Fédération S.E.P.A.N.S.O. LANDES

Objet : enquête publique relative au plan plage de la commune de Moliets-et-Maâ

Du 4/12/2012 au 4/1/2013

2 — Pertinentes sont certaines informations de l'étude d'impact. Nous retiendrons simplement l'analyse que fait le rédacteur de l'étude au point n°8221 p. 96 :

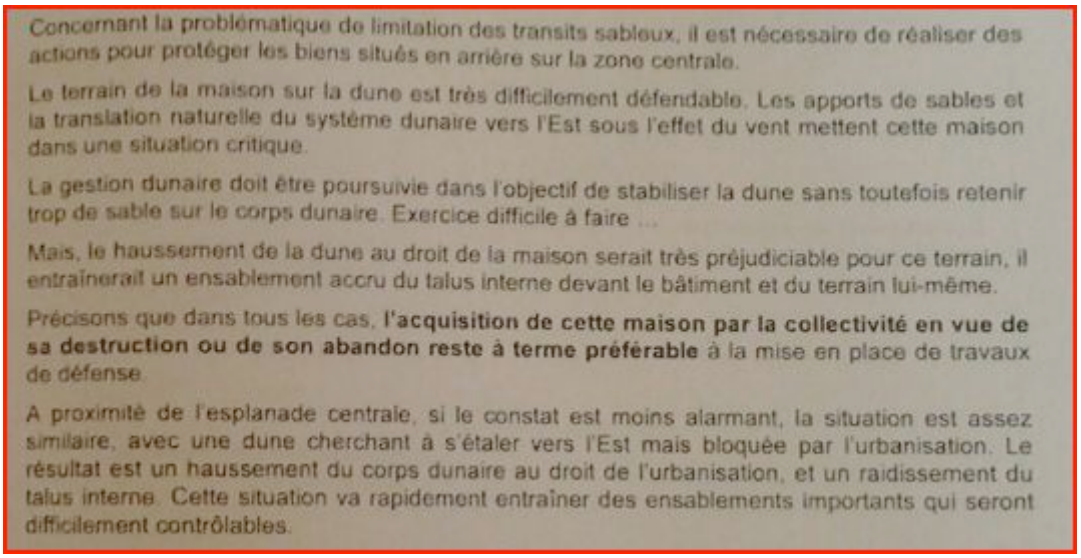
Concernant la problématique de limitation des transits sableux, il est nécessaire de réaliser des actions pour protéger les biens situés en arrière sur la zone centrale.

Le terrain de la maison sur la dune est très difficilement défendable. Les apports de sables et la translation naturelle du système dunaire vers l'Est sous l'effet du vent mettent cette maison dans une situation critique.

La gestion dunaire doit être poursuivie dans l'objectif de stabiliser la dune sans toutefois retenir trop de sable sur le corps dunaire. Exercice difficile à faire ...

Mais, le haussement de la dune au droit de la maison serait très préjudiciable pour ce terrain, il entraînerait un ensablement accru du talus interne devant le bâtiment et du terrain lui-même.

Précisons que dans tous les cas, **l'acquisition de cette maison par la collectivité en vue de sa destruction ou de son abandon reste à terme préférable** à la mise en place de travaux de défense.

A proximité de l'esplanade centrale, si le constat est moins alarmant, la situation est assez similaire, avec une dune cherchant à s'étaler vers l'Est mais bloquée par l'urbanisation. Le résultat est un haussement du corps dunaire au droit de l'urbanisation, et un raidissement du talus interne. Cette situation va rapidement entraîner des ensablements importants qui seront difficilement contrôlables.

La FEDERATION SEPANSO-LANDES n'est pas favorable, pour des raisons écologiques et économiques, à l'arasement des dunes ; nous pensons qu'il vaut mieux prendre des dispositions de rapatriement des ces zones urbanisées (d'autres partagent la même analyse comme on peut le voir, par exemple, en Gironde à LACANAU).
